# Ministero dell'Ambiente e della Sicurezza Energetica

**Parere n. 15 del 6 settembre 2024**

<b>Progetto:</b>	<p><i>Variante ex Art. 169, c. 4, Dlgs n. 163/2006</i></p> <p><b><i>ITINERARIO NAPOLI-BARI RADDOPPIO TRATTA CANCELLO-BENEVENTO I° LOTTO FUNZIONALE CANCELLO-FRASSO TELESINO E VARIANTE ALLA LINEA ROMA- NAPOLI VIA CASSINO NEL COMUNE DI MADDALONI</i></b></p> <p><b>ID_VIP 11342</b></p>
<b>Proponente:</b>	<b>Rete Ferroviaria Italiana S.p.A.</b>

**Variante:** variazione del “sezionamento” della linea TE nel tratto di raccordo ed allacciamento fra la linea storica Napoli Roma via Cassino e il I° Lotto della Napoli Bari. Ambito trincea esistente lungo la linea Roma-Napoli (wbs TR15)

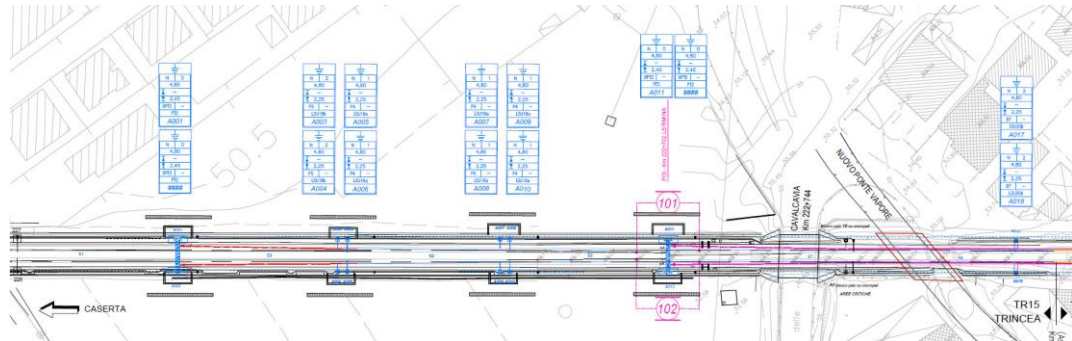
La variante prevista si rende necessaria in quanto, a seguito dei sopralluoghi e verifiche in sito anche durante l’esecuzione dei lavori di completamento del lotto I, il riallineamento della LC tra la linea storica e il nuovo tratto del Lotto I richiede di realizzare opere civili prima non previste, onde evitare importanti interferenze con l’esercizio ferroviario sia passeggeri che merci con l’esecuzione sulla linea dei lavori di adeguamento, come previsto nel progetto definitivo.

La variante tiene conto pure di diverse difficoltà operative, aggiuntive rispetto alle previsioni del progetto esecutivo quali:

- 1) modifiche dello stato dei luoghi rispetto alle previsioni di PE: le nicchie 1 e 2 (ubicate lato Napoli) non possono essere più realizzate a seguito del rifacimento e riposizionamento delle fondazioni delle spalle dell’adiacente Ponte Vapore, eseguito da altro appalto nell’anno 2021, che ha previsto l’allargamento della sede stradale in funzione al traffico locale;
- 2) la linea esistente di collegamento Cancello-Caserta è fortemente trafficata da treni a lunga percorrenza e treni merci e le interruzioni risulterebbero ridotte sia per il numero sia per la durata, rendendo di fatto molto complicata e lunga la realizzazione delle opere previste.

Nella figura seguente è indicata l’area interessata della variante, nel contesto progettuale del I° Lotto funzionale Cancello Frasso Telesino e variante alla linea storica Roma Napoli via Cassino.

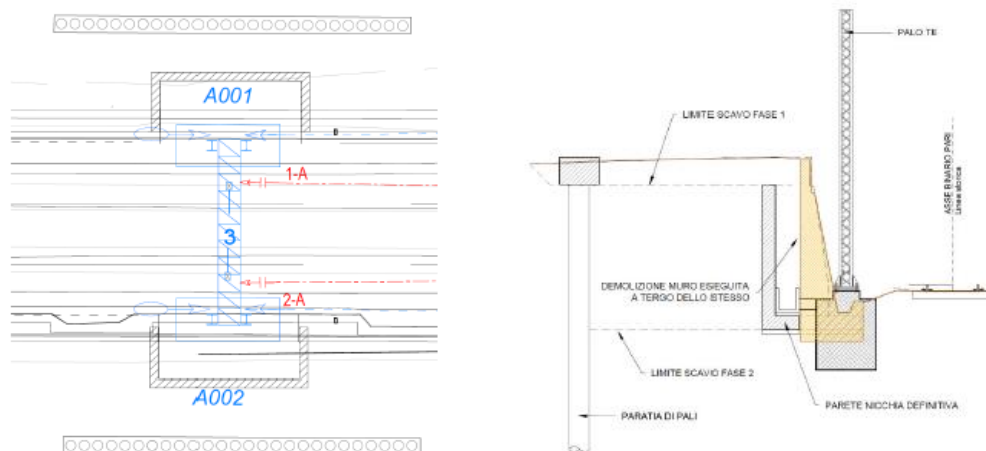
Per tutto quanto sopra esposto, l'appaltatore ha presentato una soluzione progettuale atta a superare le criticità evidenziate e volta sia ad evitare la soggezione all'esercizio ferroviario che a evitare l'occupazione di aree private di pertinenza di fabbricati. In tale soluzione proposta è stata studiata una nuova disposizione della cadenza dei pali TE con la contestuale rimodulazione delle campate disposte nell'ordine riportato nella seguente figura:

Pertanto, la soluzione progettuale proposta per l'adeguamento della Linea di Contatto prevede:

1. la distanza tra nuovo portale interno - punta scambi, pari a 124 m (in deroga ai 150 m previsti dal capitolato TE vigente);
2. l'estensione del nuovo sezionamento a spazio d'aria pari a 156 m (in deroga ai 180 m previsti dal capitolato TE vigente).

Le suddette deroghe si renderanno necessarie per la natura della zona individuata per l'intervento che risulta essere interclusa tra due vincoli esistenti e cioè il ponte Vapore lato Cancello ed edifici esistenti lato Caserta di cui non si ritiene fattibile l'esproprio e la conseguente demolizione.

Complessivamente la variante ha un'estesa di poco meno di 200 m, (dal POE km 222+552 al POI km 222+708) che si sviluppano tutti in trincea profonda e prevede l'installazione di 2 portali e 12 pali di TE, in sostituzione di quelli esistenti.
